Gegenstand: Vorbeugen gegen Quersteuerflattern

Betroffen: ASW 20 alle Baureihen und Werknummern
20001 bis 20860 und 20950 bis 20951

Dringlichkeit: Sofort, vor dem nächsten Start

Fig. 1 Flügelunterseite lower wing surface

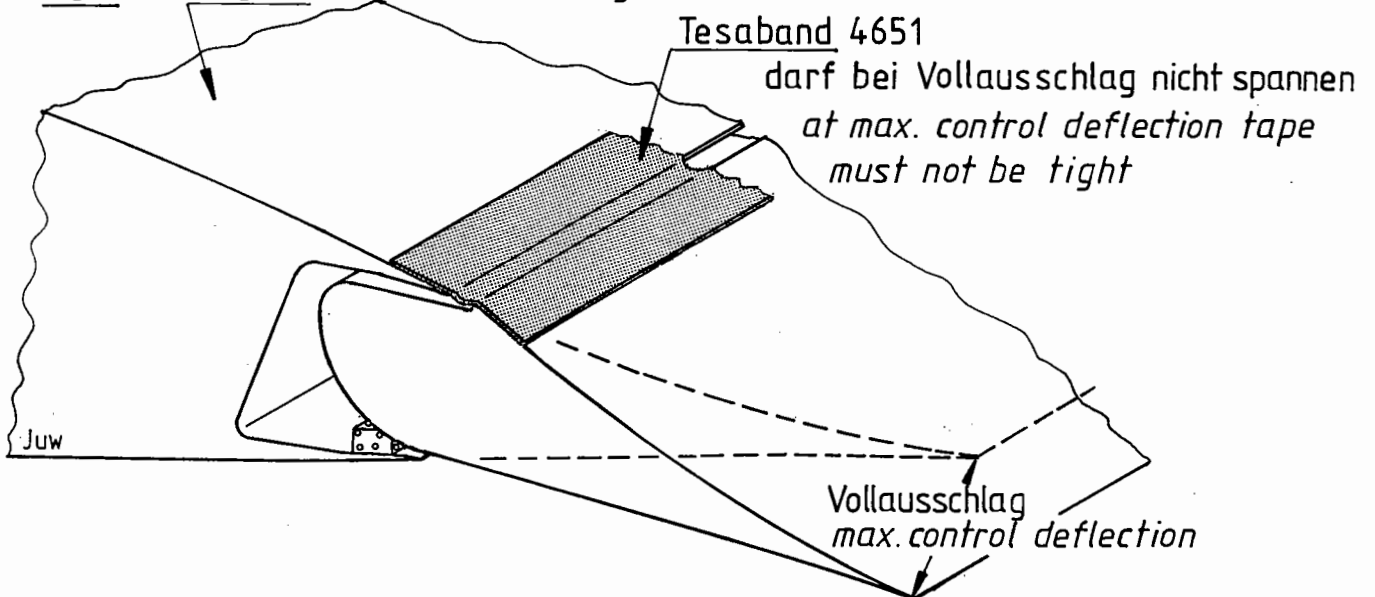
1. Vor dem nächsten Start ist zu prüfen, ob der Ruderspalt der ASW 20 auf der Flügelunterseite
 - 1.1 mit dem serienmäßigen kunststoffstabilisierten Gewebeband "Tesaband 4651, weiß" (38 mm) ausgerüstet ist (siehe Fig. 1), wobei die Kunststoffsicht auf dem Gewebe nicht beschädigt, verfärbt oder gar verwittert sein darf. Das Band darf bei Vollausschlag der Ruder nicht spannen.
oder
 - 1.2 Ob die ASW 20 mit vorgebogenen Stahlband (0,07 mm dick) oder vorgebogenem Kunststoffband (Mylar 0,25 mm dick) abgedeckt ist, wobei unbedingt ein Teflon-Dichtband zum Abdichten und zur Reibungsverminderung darunter liegen muß (siehe Fig. 2).

- 2.1 Bis dahin muß das serienmäßige Gewebeband "Tesaband 4651 weiß", 38mm breit, wie in Fig. 1 dargestellt, neu aufgeklebt werden. Bei der ASW 20 und 20 L sollte das Gewebeband flügelseitig nicht in eine tiefergelegte Stufe eingelassen sondern auf die Flügeloberfläche geklebt sein. Laut Aussage der Aerodynamiker wirkt das relativ dicke und breite Gewebeband eventuell auch als Turbulator zur Vermeidung laminarer Ablöseblasen auf der Ruderunterseite. Sollte bei der ASW 20 und 20 L das Gewebeband in die Flügelkontur eingelassen sein, ist zusätzlich ein Turbulator (Zick-Zack- oder Noppenband) zu verwenden, der direkt vor dem Gewebeband angebracht werden muß. Bei der ASW 20 B, BL, C, CL ist das Gewebeband (falls der Ruderspalt nicht mit einer elastischen Lippe abgedeckt ist) serienmäßig in eine Stufe eingelassen, deshalb dürfen die Blasturbulatoren hier nicht außer Funktion gesetzt werden. Diese Blasturbulatoren müssen von Zeit zu Zeit auf einwandfreie Funktion überprüft und die Ausblaslöcher gegebenenfalls gereinigt werden.

Fig. 5

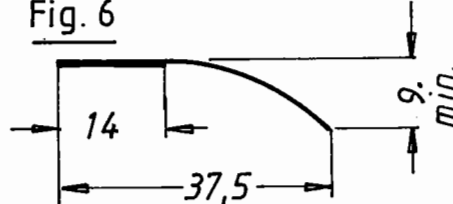
2 x 2,7 m Metallband, 33 mm breit, 8 mm vorgebogen (Fig. 5)
